Commune de Saint-Julien-les-Rosiers

AMENAGEMENT D'UNE ZONE MIXTE A SAINT-JULIEN-LES-ROSIERS / ZONE COMMERCIALE, LOTISSEMENT ET AMENAGEMENTS ROUTIERS

Réponse à la demande de compléments – Réf
Gunenv/30-2024-0100054243

Objet : Réponses à la demande de compléments pour l'instruction d'une autorisation loi sur l'eau relative à l'aménagement d'une zone mixte comprenant un centre commercial, un lotissement et les aménagements routiers associés sur la commune de Saint-Julien-les-Rosiers

Note hydraulique concernant la justification du calage de plancher

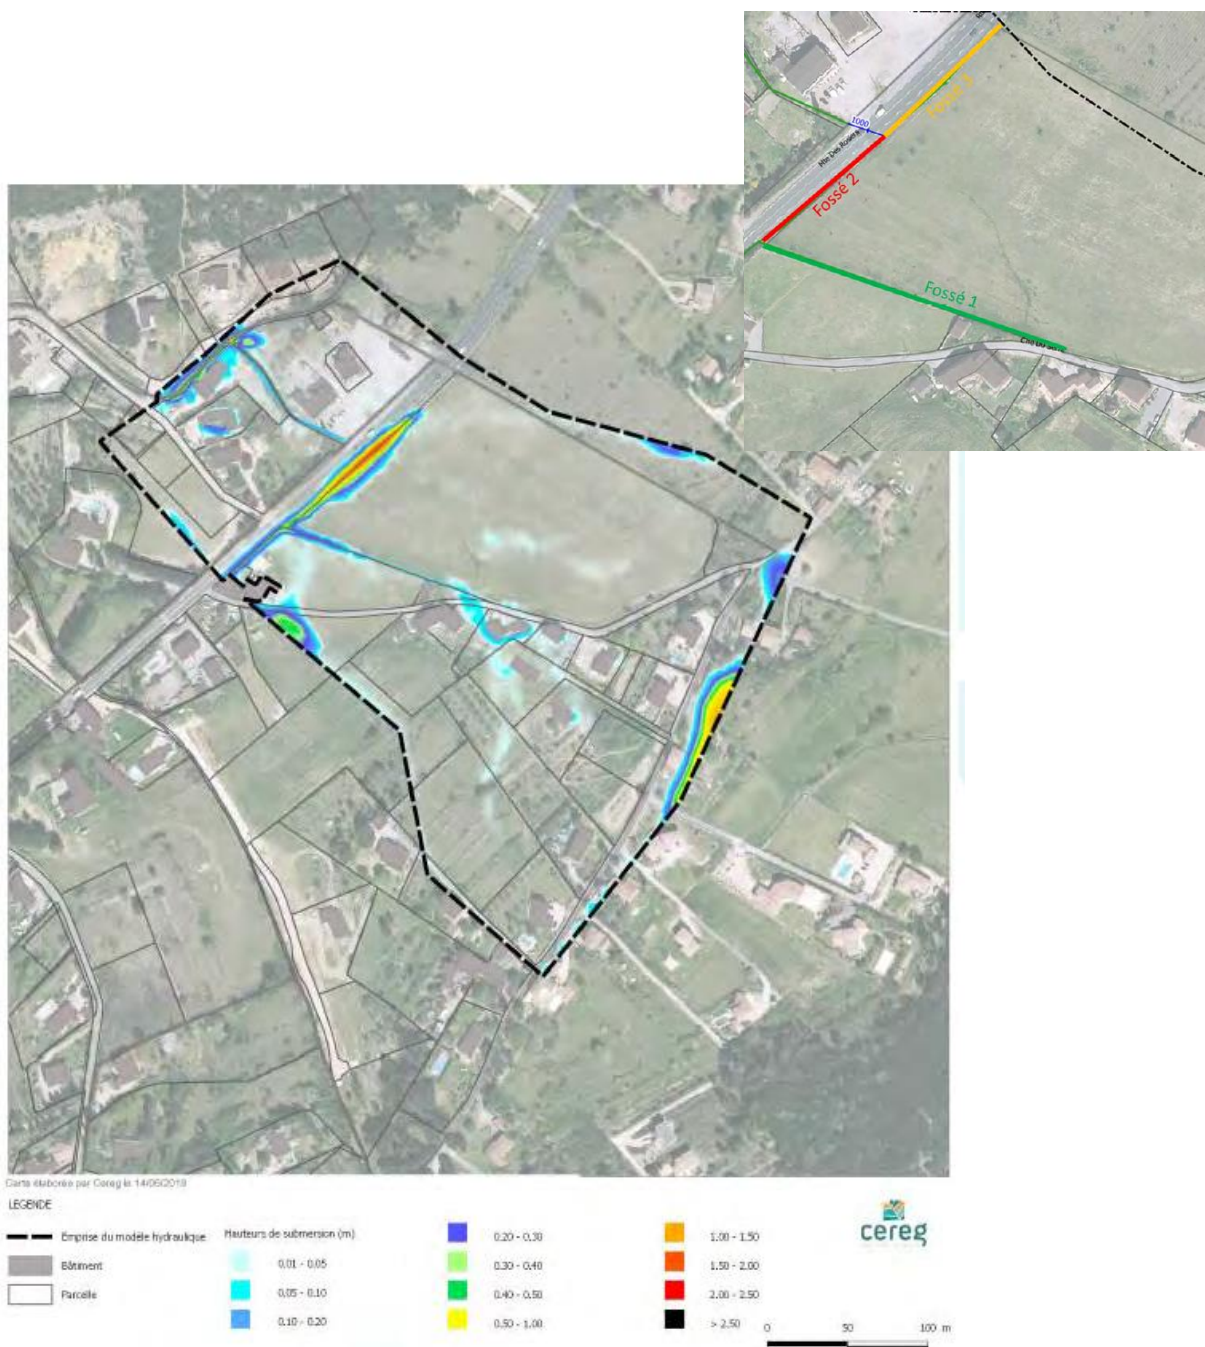
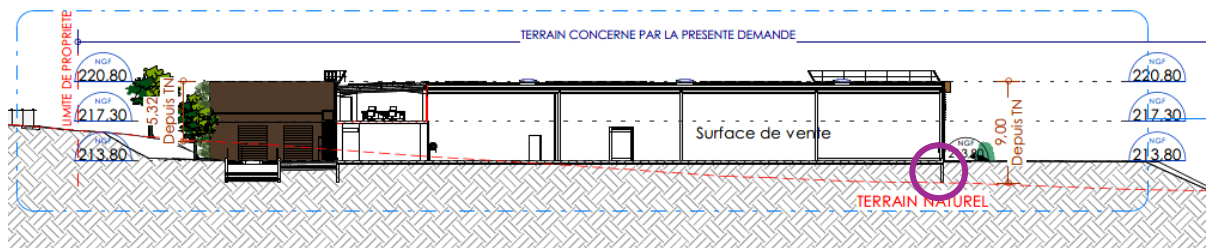
Demande : *Une partie du projet, notamment sur la Route départementale se trouve en aléa ruissellement identifié par la méthode Exzeco. Il est nécessaire d'appliquer la doctrine Risque inondation et urbanisme de 2018 et de vérifier l'absence d'impact du projet à l'aval de l'aménagement.*

L'étude faite avec différentes occurrences de pluie devra confirmer la non-aggravation de l'inondation.

Dans le cadre d'une étude hydraulique réalisée lors du PLU de la commune de Saint-Julien-les-Rosiers, il a été mis en évidence que la parcelle AS22 pouvait en totalité être exondée avec le reprofilage des fossés situés en périphérie du projet (cf. illustrations suivantes).

La mise en œuvre de ces aménagements hydrauliques permet d'assurer une maîtrise du risque de ruissellement sur la parcelle AS22.

Si une défaillance du système de collecte des ruissellements ou des précipitations de période de retour supérieure à celle du dimensionnement des ouvrages (100 ans) devaient survenir, les risques seraient localisés sur la partie basse de la parcelle au niveau du futur bassin de rétention du projet.

Pour répondre à cette problématique, la plateforme du projet a été calée à un niveau de 213.80 mNGF soit 1.75 m au-dessus du terrain naturel au niveau du bâtiment sur la partie la plus proche du bassin (cercle violet).

Illustration 1 : Ecoulements du bassin versant "Nord"

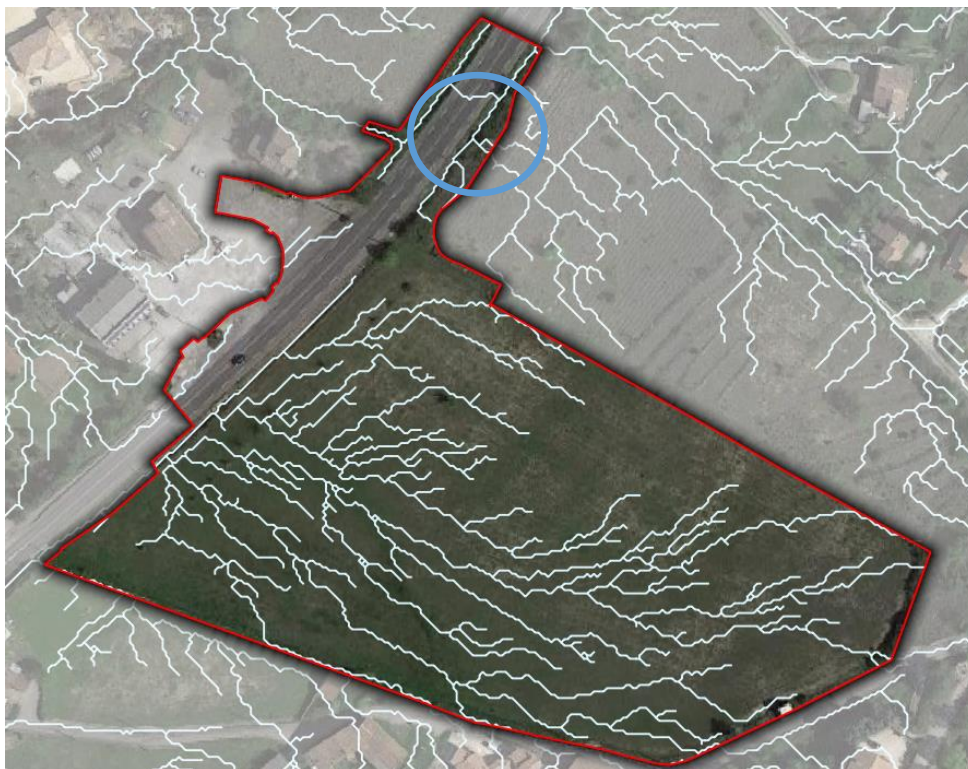
Demande : Dans le fonctionnement hydraulique, vous proposez de ne pas considérer le bassin versant Nord de 15.62 ha comme intercepté. Les ouvrages hydrauliques au point bas du secteur Nord ne sont pas en capacité hydraulique de reprendre les pluies des occurrences fortes aussi les débordements des fossés ruissellent sur le projet. Il vous est demandé de reprendre tous les calculs en incluant le bassin versant Nord.

Le bassin versant Nord est désormais considéré comme intercepté au titre de la Loi sur l'Eau.

D'un point de vue règlementaire, le dossier passe donc aussi en régime d'autorisation pour la rubrique 2.1.5.0 avec une surface interceptée totale de 21.09 ha.

Les ouvrages hydrauliques au point bas du secteur Nord ne sont effectivement pas en capacité hydraulique de reprendre les pluies pour de fortes occurrences.

Ainsi, une fois une hauteur d'eau suffisante atteinte, les ruissellements débordent sur la partie Nord du giratoire.

Néanmoins, le réseau pluvial a été dimensionné pour récupérer exclusivement les eaux de l'aménagement sans considérer le bassin versant Nord.

Dans le cas de débordement sur la route, le réseau serait en limite de capacité et la grande majeure partie des eaux franchiraient la route vers l'aval comme en état actuel.

Les branches 8 et 9 situées au droit du franchissement du bassin versant Nord peuvent interceptées jusqu'à 130 l/s.

Dans le cas d'un évènement pluvieux d'occurrence centennale, le débit des surfaces projet dirigé vers ce réseau est de 90 l/s. En conséquence, seulement 40 l/s supplémentaires peuvent être interceptées par ce réseau soit **0.9% du débit centennal du bassin versant Nord** (4 690 l/s).

Ainsi, les eaux de ce bassin versant peuvent ruisseler sur le projet mais ne peuvent être interceptées par les ouvrages mis en place. Ce bassin versant Nord n'a donc pas d'impact sur le fonctionnement de l'ouvrage de rétention.
